Auto*Mat, z. s.
Slezská 2033/11, 120 00 Praha 2
IČ: 22670319 / DIČ: CZ22670319
Datová schránka: 79ztquz

Magistrát hlavního města Prahy
Odbor územního rozvoje
Jungmannova 35/29
110 00 Praha 1
Datová schránka: 48ia97h

Připomínka k návrhu změny Z 3827/00 Územního plánu sídelního útvaru hlavního města Prahy

PŘIPOMÍNKA 1a – PODMÍNĚNOST STAVBY NOVÉHO SEDLCE

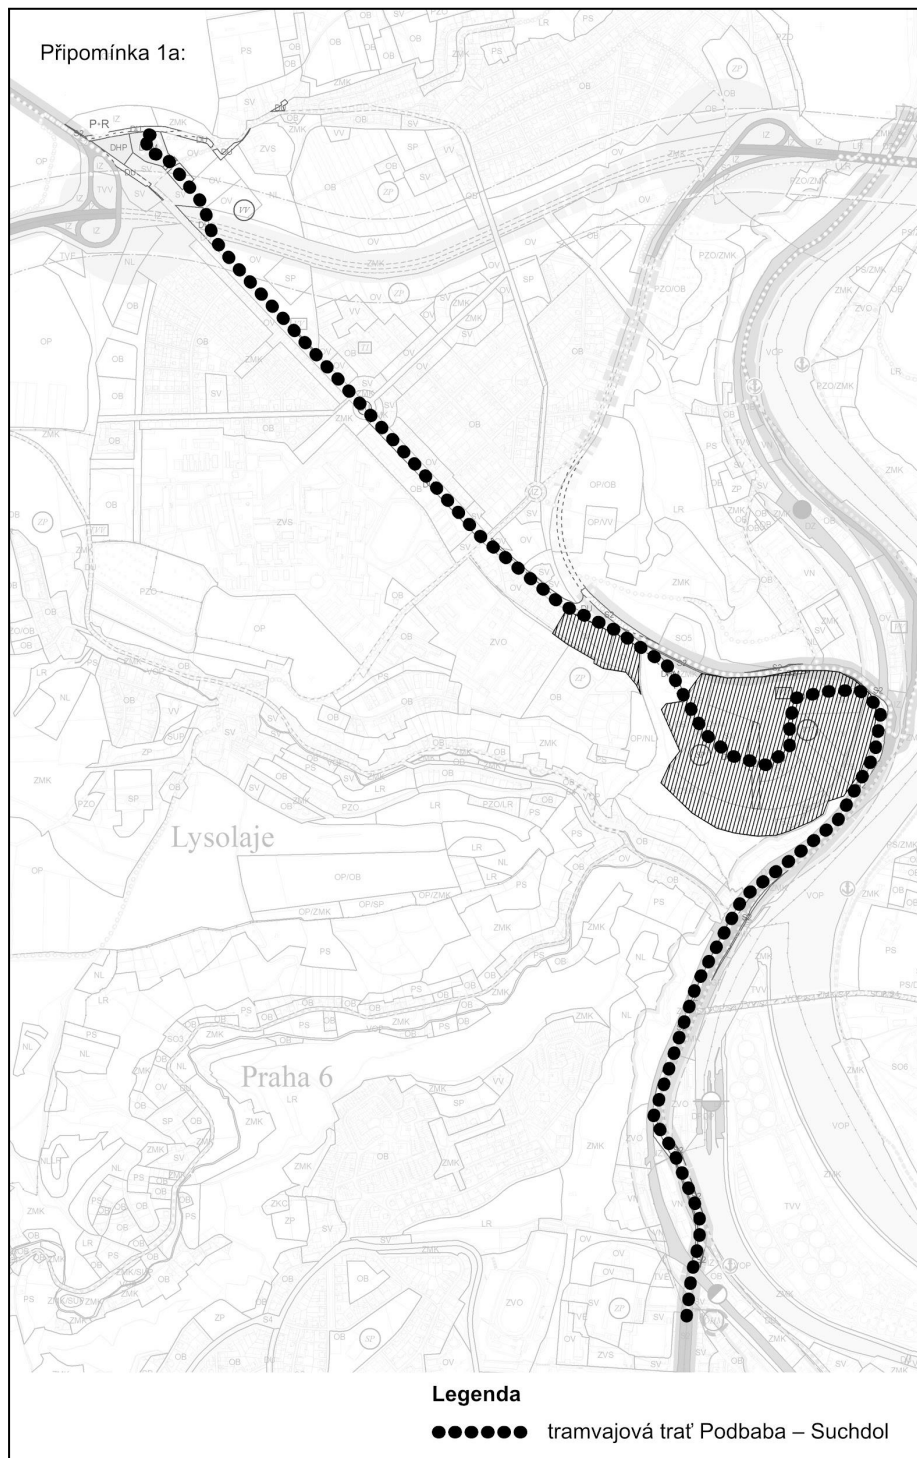
Požadujeme, aby byla výstavba obytné čtvrti Nový Sedlec podmíněna dokončením tramvajové trati ze zastávky Nádraží Podbaba do Suchdola.¹

¹ Viz odst. F přílohy 3 Změny územního plánu: „Z hlediska postupu výstavby je optimální realizovat tramvajovou trať před významnější urbanizací souvisejícího území, a to s ohledem na výsledky dopravní studie pro pozitivní vlivy na snížení automobilové dopravy, i z hlediska projednání projektových stupňů záměru.“

PŘIPOMÍNKA 1b – PODMÍNĚNOST STAVBY KOMPLEXU RYBÁŘKA

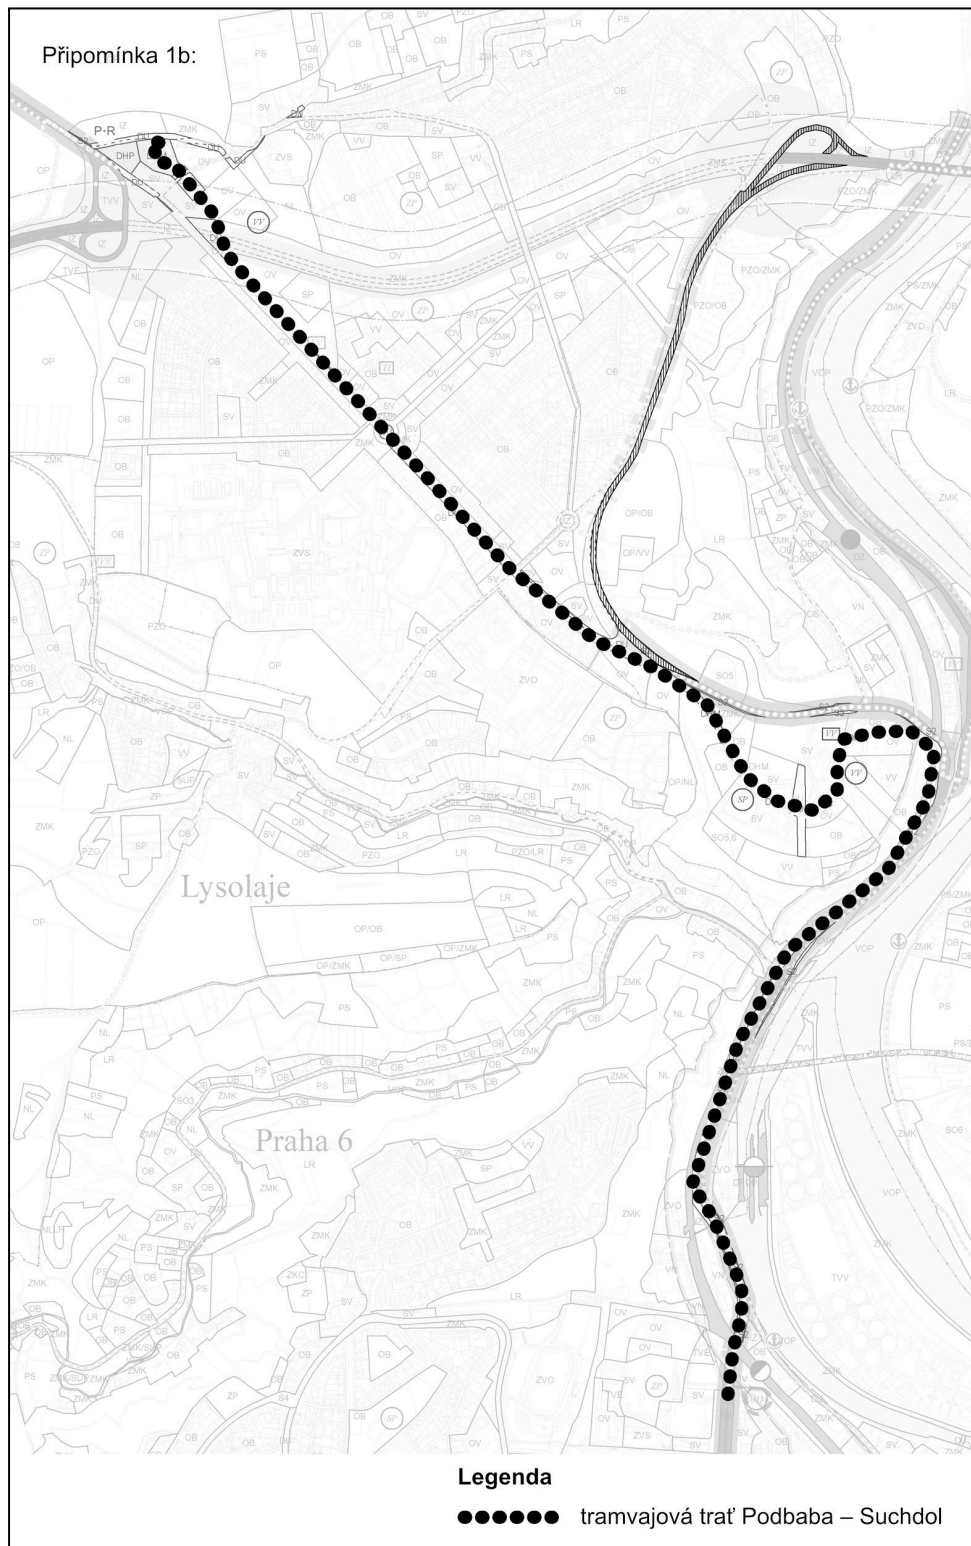
Požadujeme, aby byla výstavba dopravního komplexu Rybářka podmíněna dokončením tramvajové trati ze zastávky Nádraží Podbaba do Suchdola.
